OSSERVAZIONI PRESENTATE NELLA SECONDA SESSIONE DELL'AUDIZIONE GENERALE DELL'INCHIESTA PUBBLICA DEL 2 DICEMBRE 2023 NELL'AMBITO DEL PROCEDIMENTO FINALIZZATO AL RILASCIO DI PAUR PER IL PROGETTO DI COMPLETAMENTO OLTRE QUOTA +43 DELLA DISCARICA PER RIFIUTI SPECIALI NON PERICOLOSI SITA IN LOC. PORTA

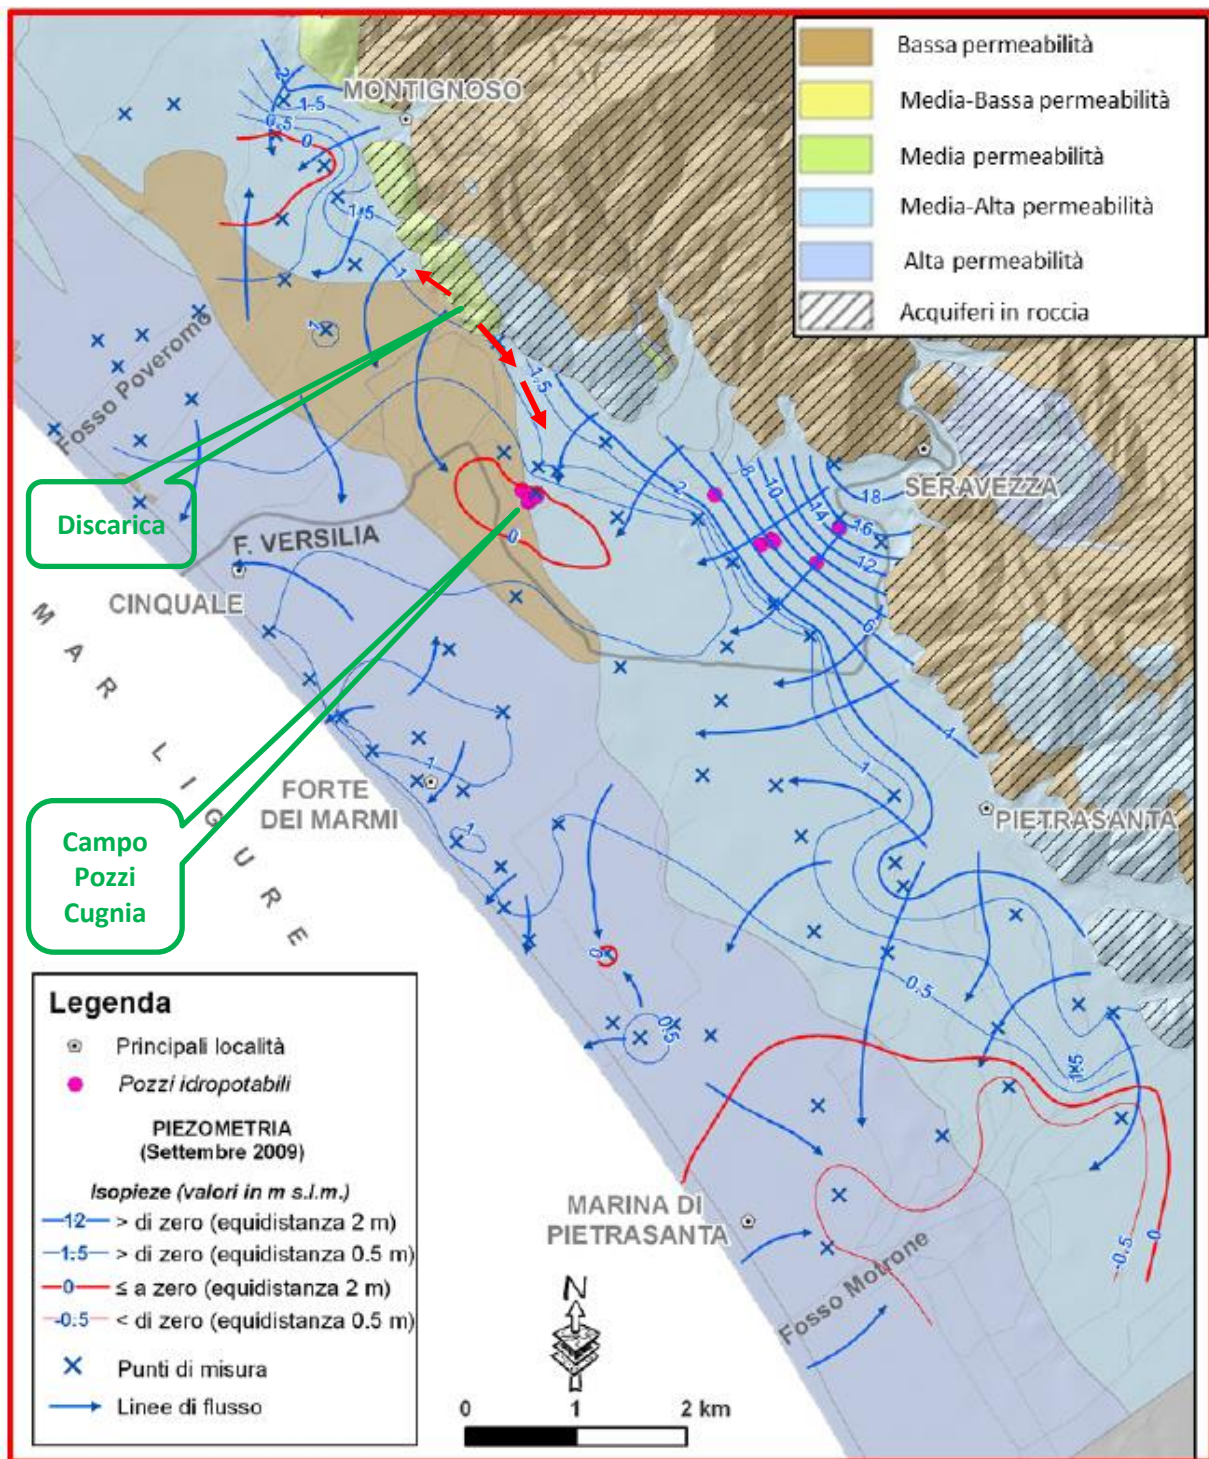
A suffragare ulteriormente l'ipotesi fatta si riporta la ricostruzione piezometrica tratta da: *Integrazioni alla "Caratterizzazione geologica, idrogeologica e idrogeochimica dei Corpi Idrici Sotterranei Significativi della Regione Toscana (CISS)" 33TN010 "Corpo Idrico della Versilia e Riviera Apuana"*, lavoro scaricato dal sito <http://www.lamma.rete.toscana.it/corpi-idrici-sotterranei-bdcis> del Consorzio Lamma (Consorzio tra Regione Toscana e CNR).

Le frecce rosse, indicanti i flussi principali, sono state apposte dallo scrivente.

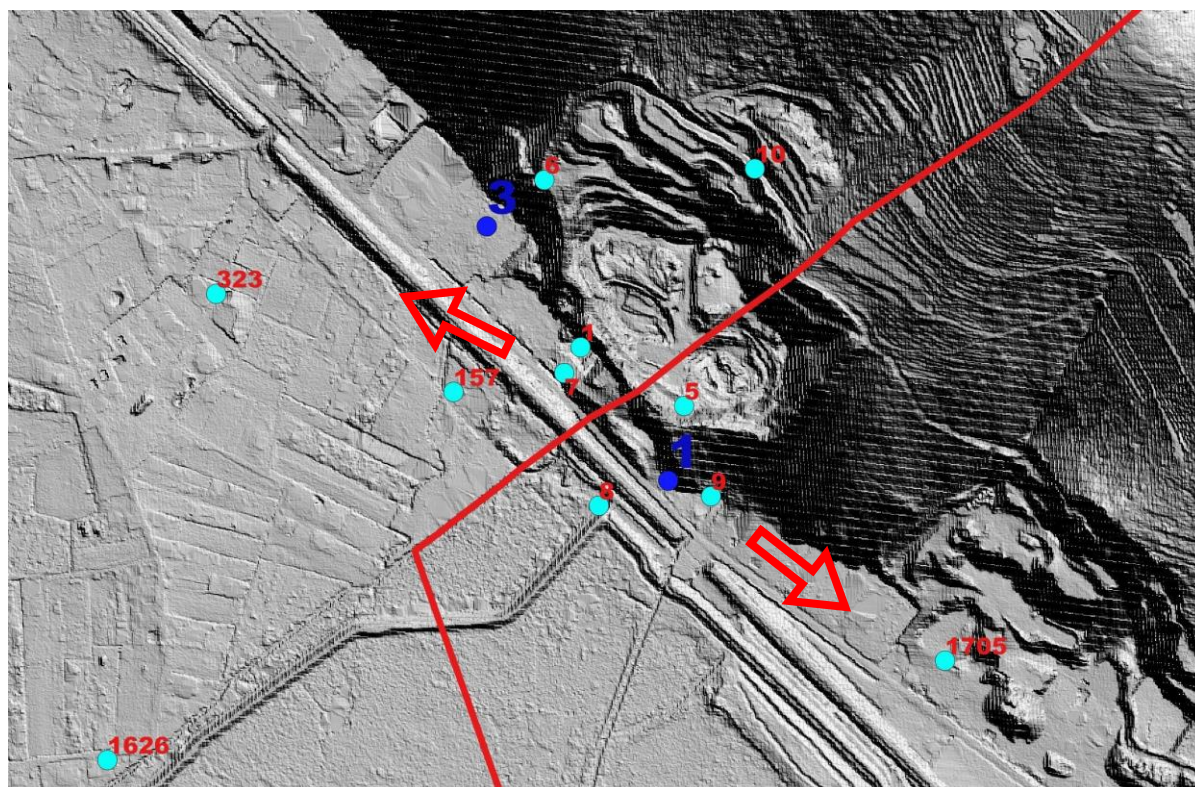
La rete di monitoraggio è costituita da n. 3 punti a monte idrogeologico della discarica (Pz 6, Pz 10, S3) e n. 4 punti a valle idrogeologico (Pz 5, Pz 7, Pz 8, S1) (fonte: PROGRAMMA AMBIENTE APUANE).

Dal 2020 nel Pz 7, ubicato idrogeologicamente a valle, a pochi metri dalla discarica, si sono rilevati superamenti importanti per Fe e Mn con valori superiori alla CSC di 10 volte per il primo elemento e di 45 per il secondo. E per la prima volta, nel 2023, una concentrazione superiore al limite di rilevazione strumentale del valore di 11 µg/l di arsenico (CSC = 10 µg/l)

Valori molto elevati di ferro e manganese sono stati riscontrati nel 2020 anche nei pozzi 157, 323 e 1705, posti in corrispondenza dei due flussi principali, paralleli all'Aurelia, rappresentati dalle frecce rosse nella soprastante figura. Valori elevati di ferro sono stati rilevati anche nel pozzo 1626.

Se per quanto sopra esposto, è lecito domandarsi se tale inquinamento è legato alla discarica e ad una possibile rottura della barriera di fondo, è altrettanto doveroso da parte degli enti di controllo sospendere la procedura autorizzativa ed avviare una serie di indagini atte a definire univocamente le cause della provenienza di tali inquinanti, compreso il triclorometano.

L'area da investigare è quella tra la discarica e l'Aurelia, quella dell'acquifero carbonatico, partendo subito dal ricampionamento dei piezometri Pz 1 e Pz 9, attualmente utilizzati per il monitoraggio piezometrico della falda. Ma anche con la realizzazione di nuovi piezometri in roccia tra Aurelia e discarica e il campionamento dei pozzi esistenti a sud-est del pozzo 1705.
